# Gemeinde Rastede

### Bebauungsplan Nr. 79F „Südlich Schlosspark“

**Vorlage: 2014/157**

## Abwägungsvorschläge

## Abwägungsvorschlag zur Hauptwasserversorgungsleitung

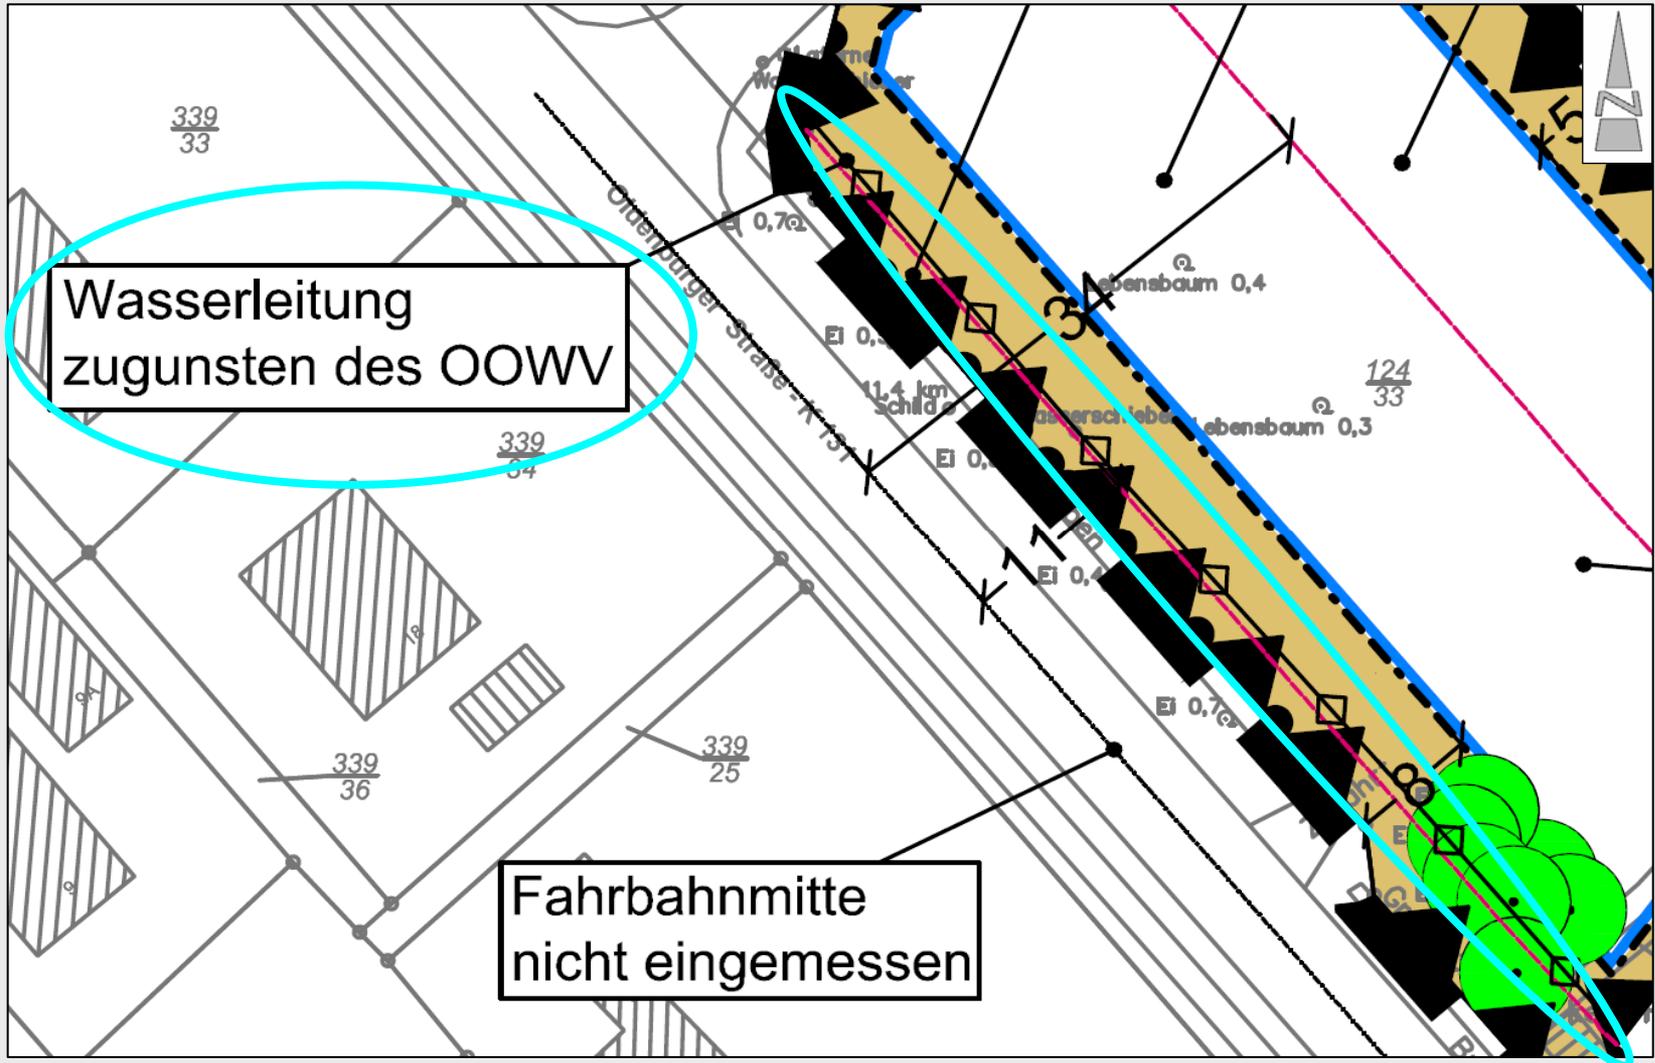
Anregungen	Abwägungsvorschläge
<p><u>OOWV</u></p> <p>Um sicherzustellen, dass keine Bebauung der <b>Leitungen</b> stattfindet, sollten ggf. Geh-, Fahr- und Leitungsrechte eintragen werden.</p>	<p>Leitungen werden bei der Ausführungsplanung berücksichtigt. <b>Nachrichtlicher Hinweis</b>, dass Hauptwasserversorgungsleitung (180 PE-HD) nicht überbaut werden darf, wird in Bebauungsplan übernommen.</p>
